PE/EPDU/D25-17367

**Avis d'Île-de-France Mobilités
en tant que personne publique associée
sur le projet de PLUi arrêté
de Grand Orly Seine Bièvre**

Annexe au courrier référencé n°D25-17367

Prolongement du T7 d'Athis-Mons à Juvisy-sur-Orge

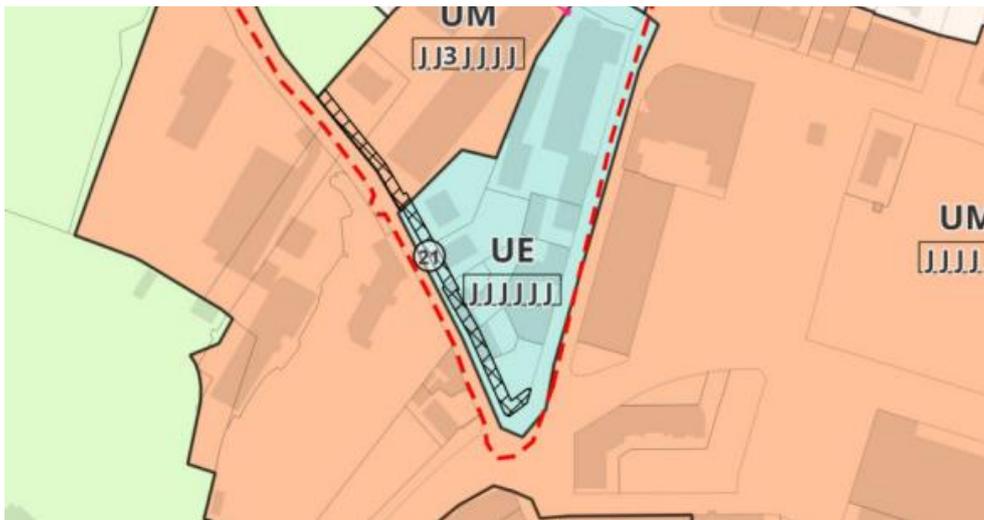
Le projet de PLUi reprend du PLU de Juvisy-sur-Orge un emplacement réservé (ER n°21) au bénéfice de la Ville de Juvisy-sur-Orge, destiné à permettre l'élargissement de la rue Camille Flammarion au profit des piétons et des cyclistes (cf. extraits des règlements écrit et graphique du PLUi en page suivante).

Pour mémoire, Île-de-France Mobilités s'est exprimée à deux reprises sur ce sujet, en septembre 2022 et juin 2024, dans le cadre de la procédure de modification n°2 du PLU de Juvisy-sur-Orge, qui a créé cet emplacement réservé.
